1#楼、2#楼二层平面图

地下室平面图

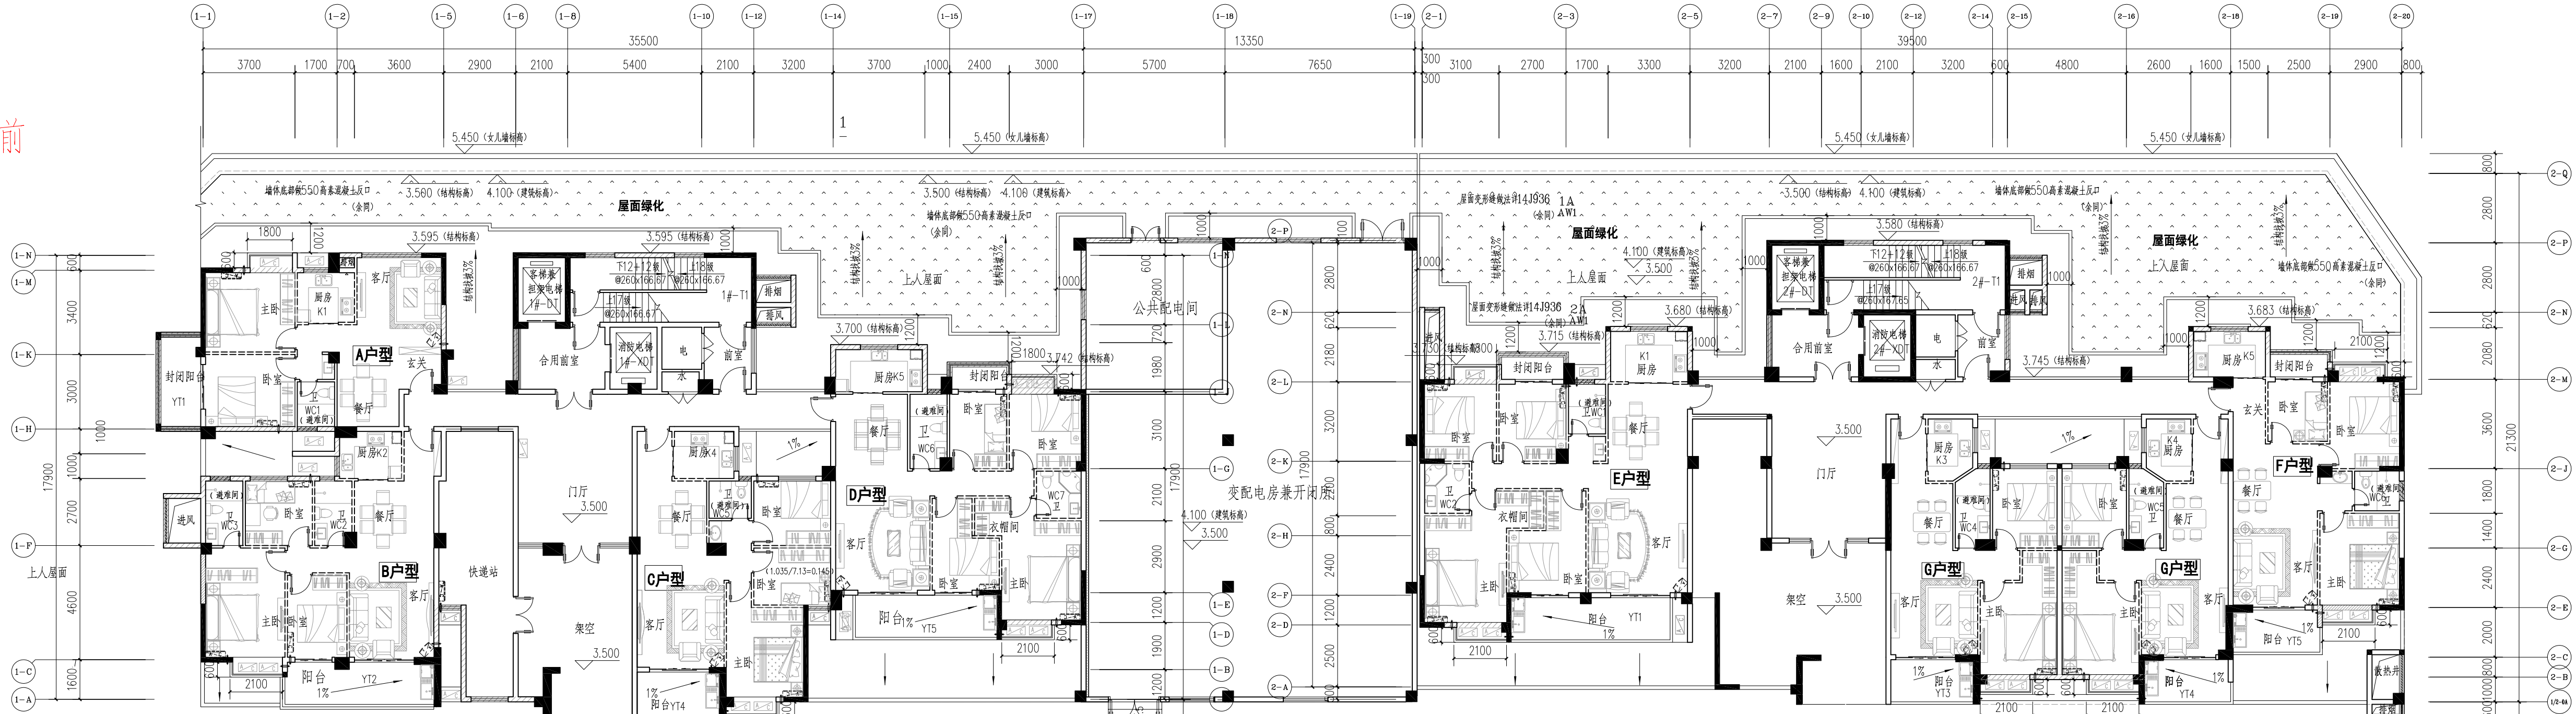
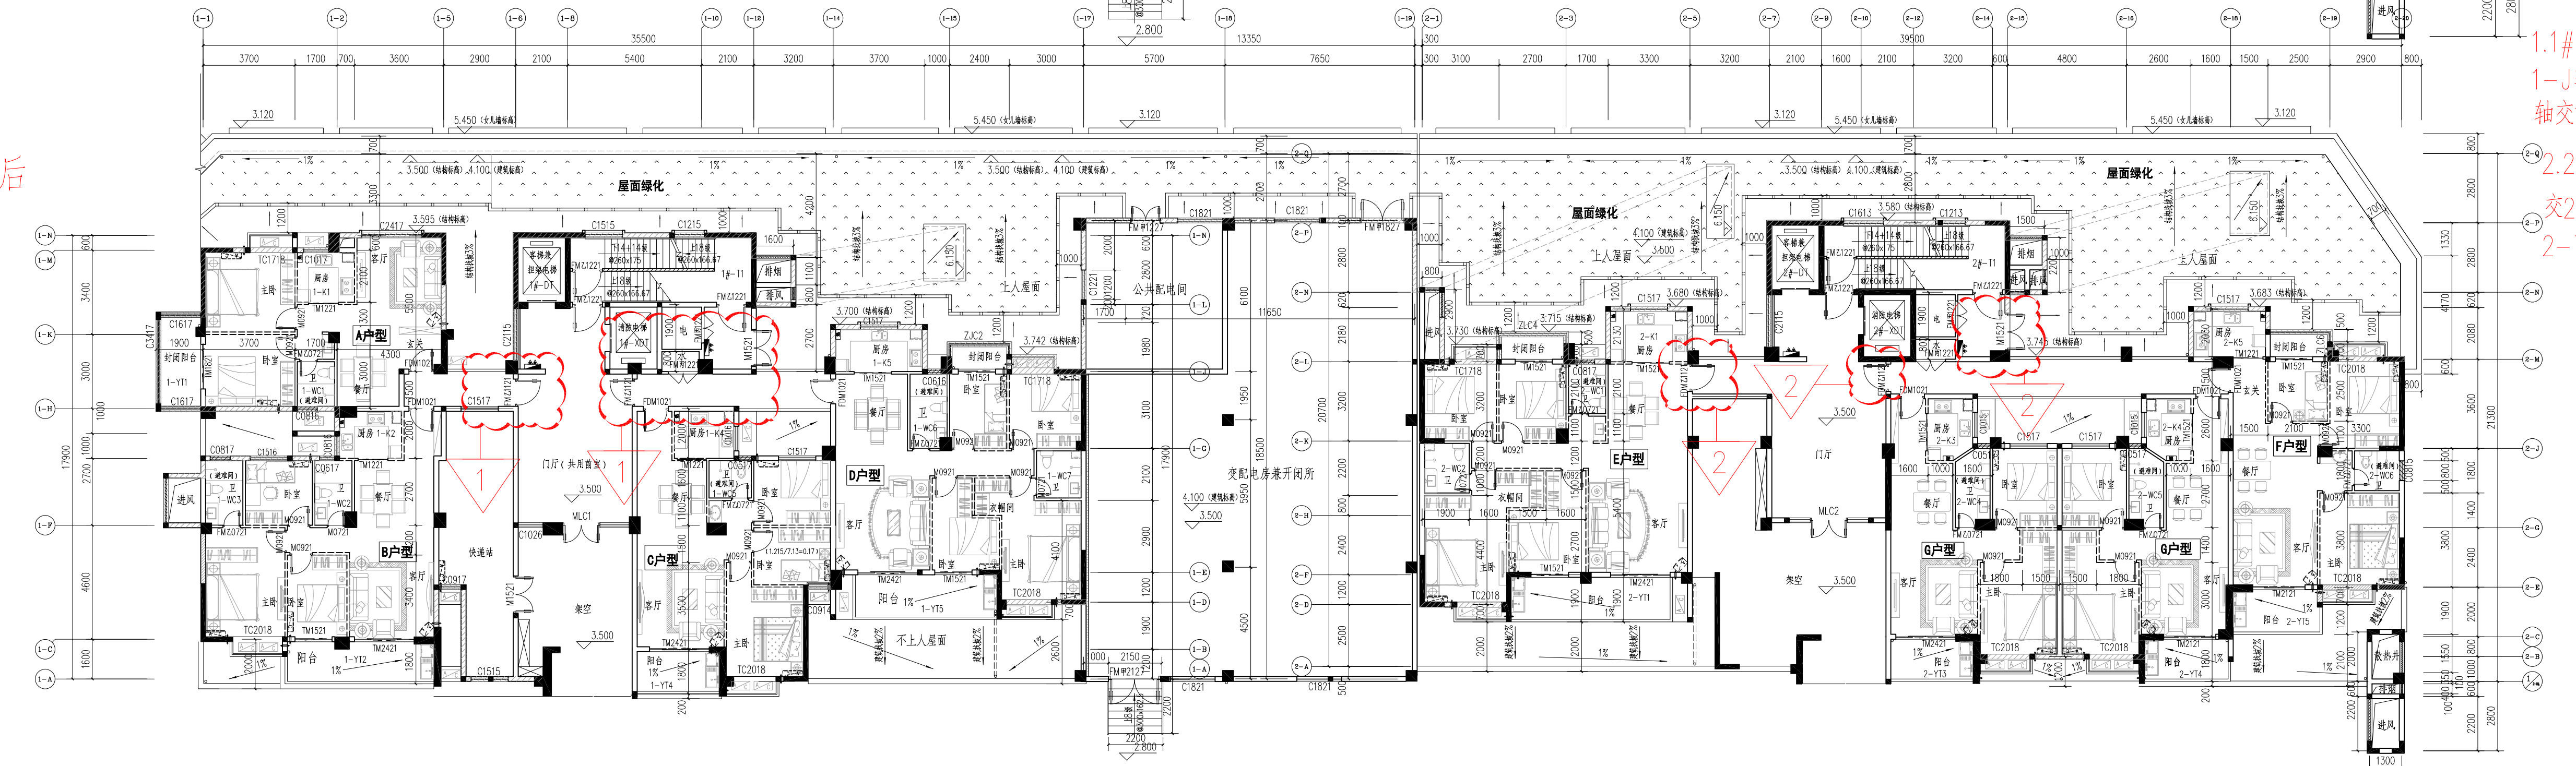
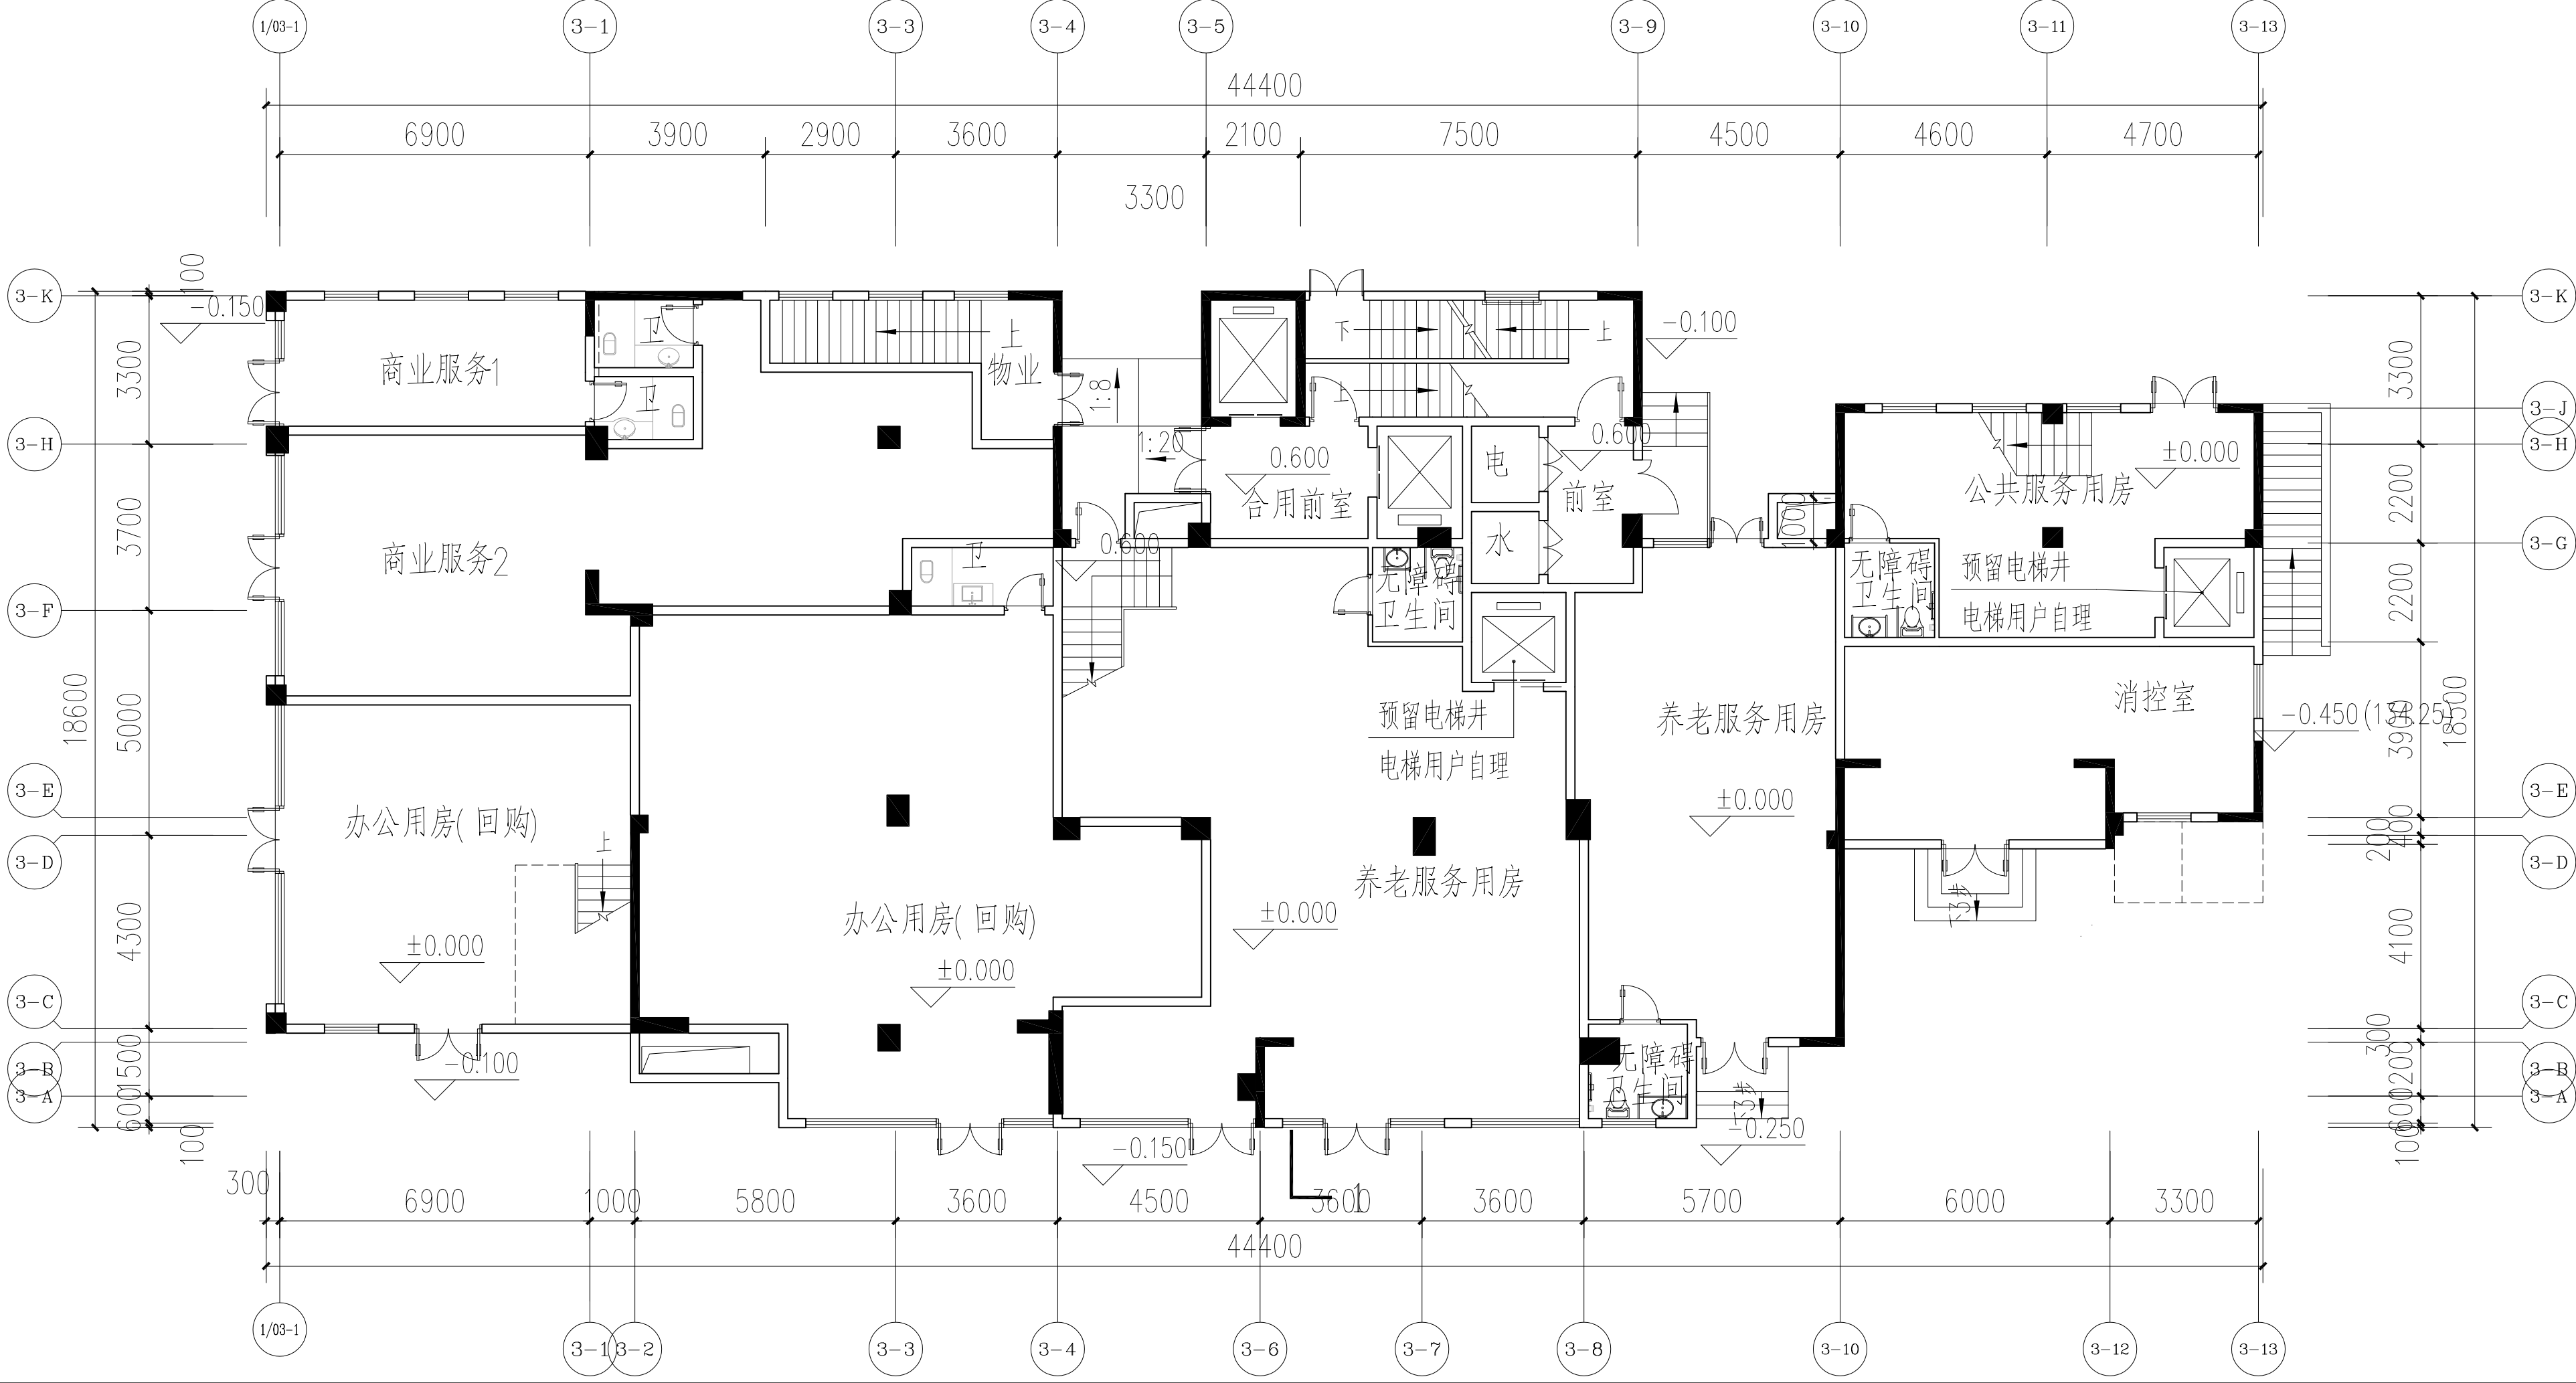
1.1#楼因图审要求1-6轴交1-J轴、1-9轴交1-J轴、1-12轴交1-J轴增加门,1-6轴~1-9轴交1-J轴取消墙体和门。

2.2#楼因图审要求2-5轴交2-M轴、2-11轴交2-M轴、2-15轴交2-M轴增加门,2-7轴~2-10轴交2-M轴取消墙体和门。

3# 楼一层平面图

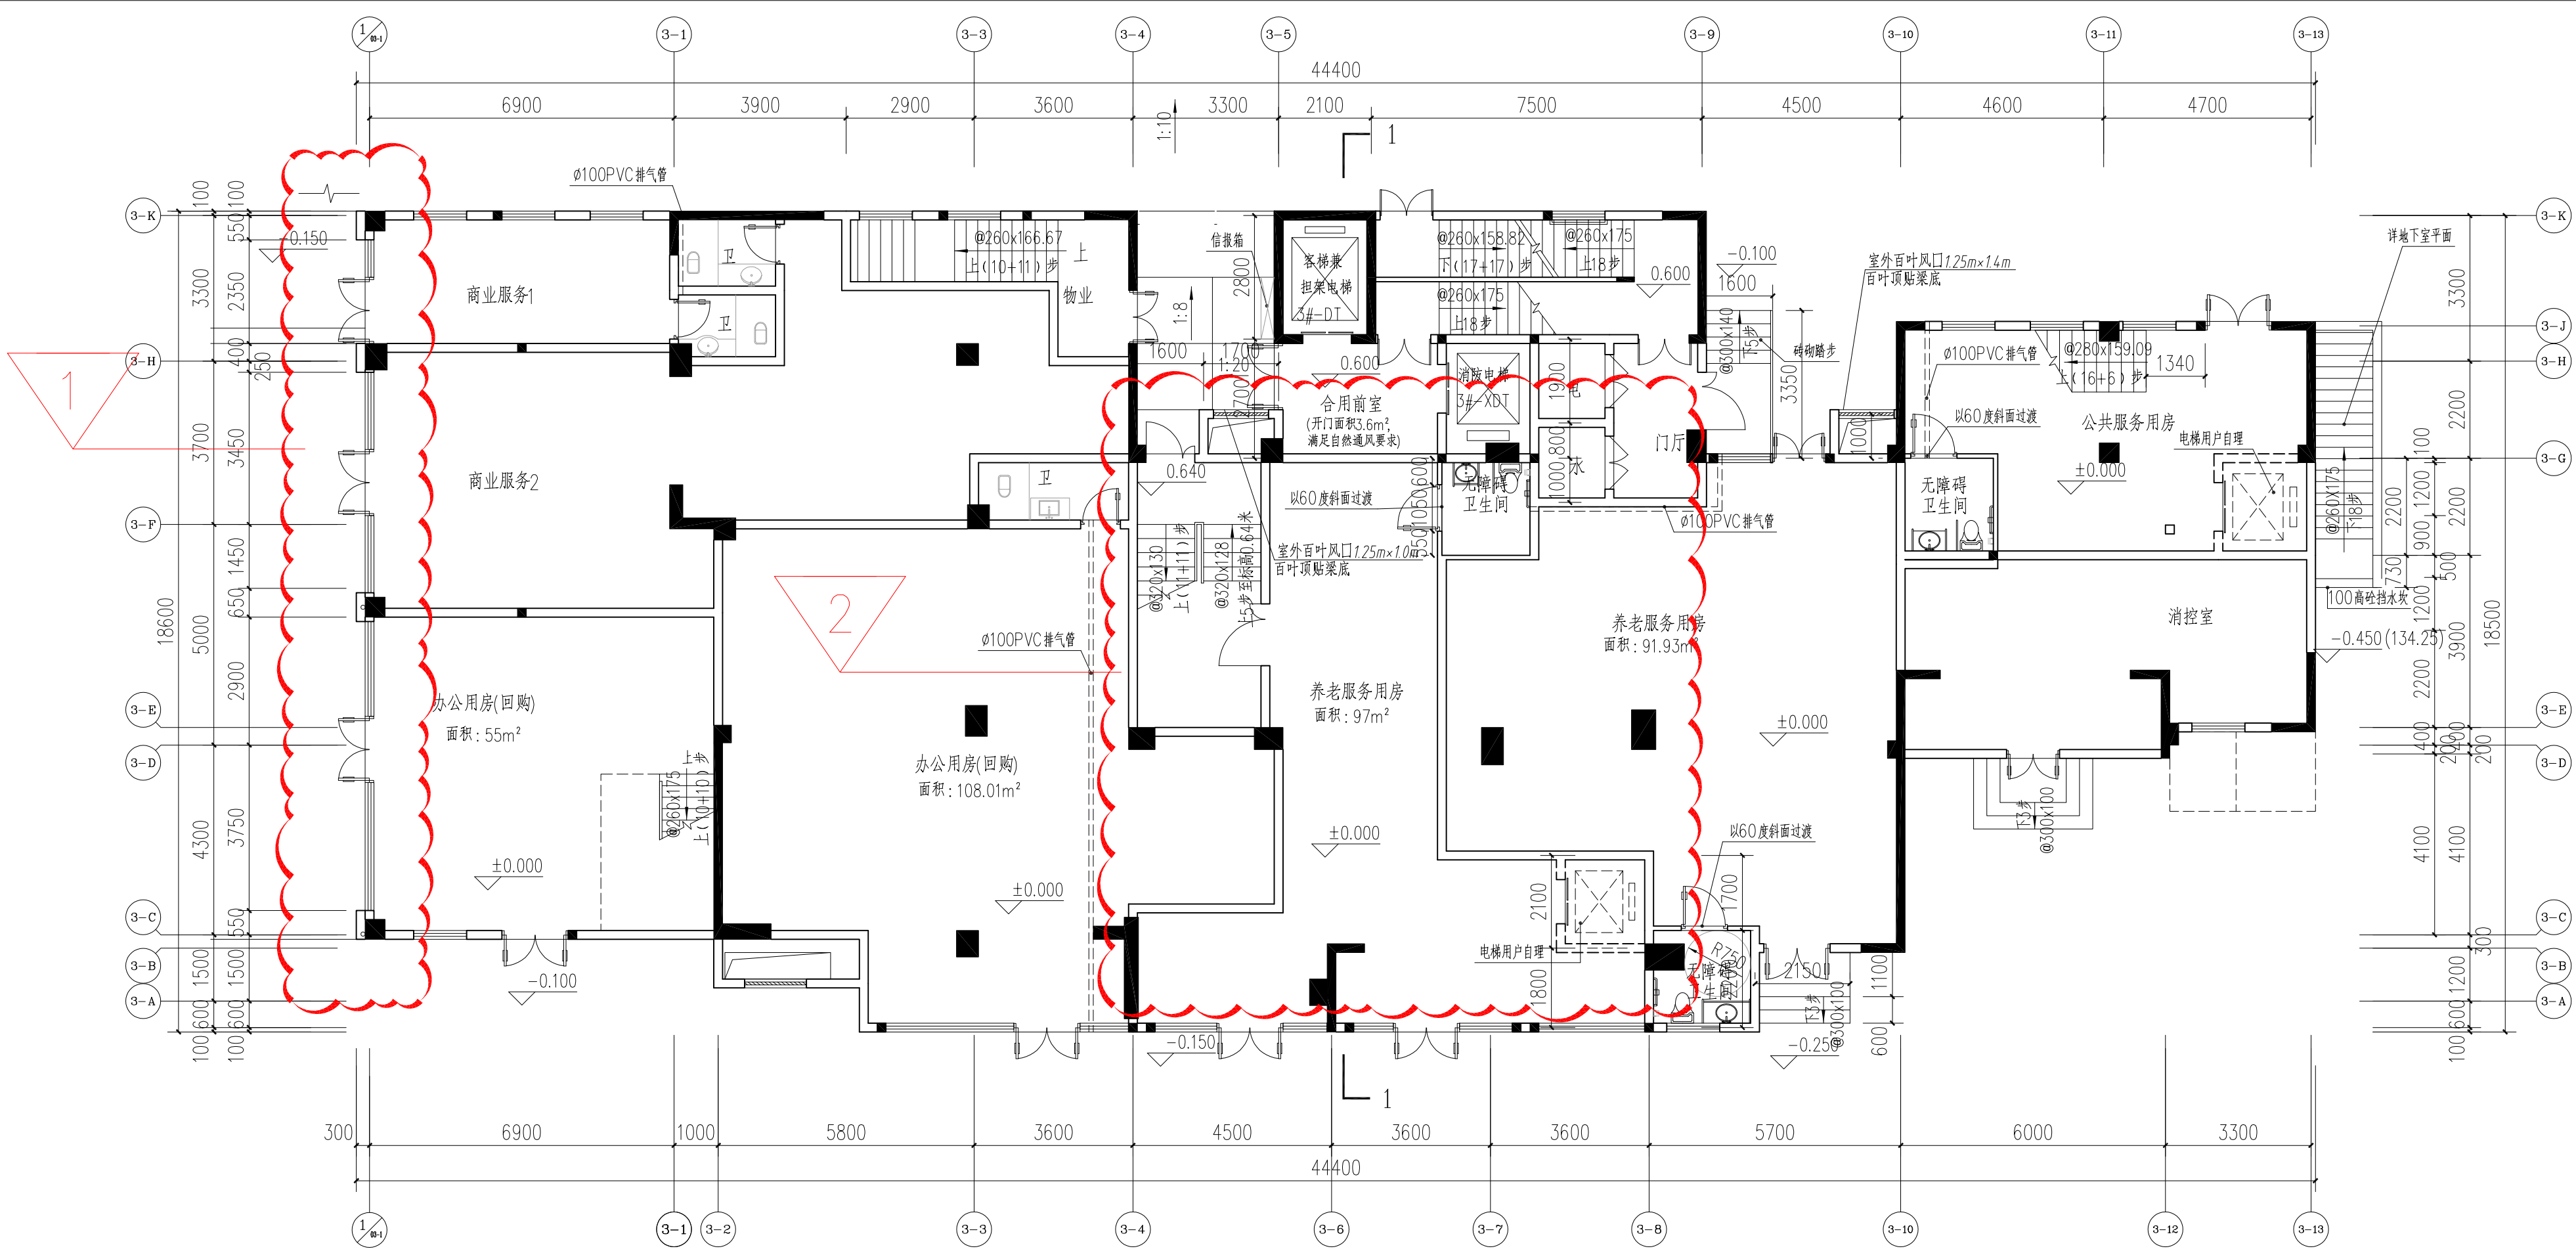
- 变更内容:
- 图中③-0轴交③-0轴~③-K轴柱往③-0轴方向移200mm
 - 图中3-4轴~3-5轴供养老服务用房的楼梯设置为封闭楼梯间, 电梯预留位置移至3-C轴
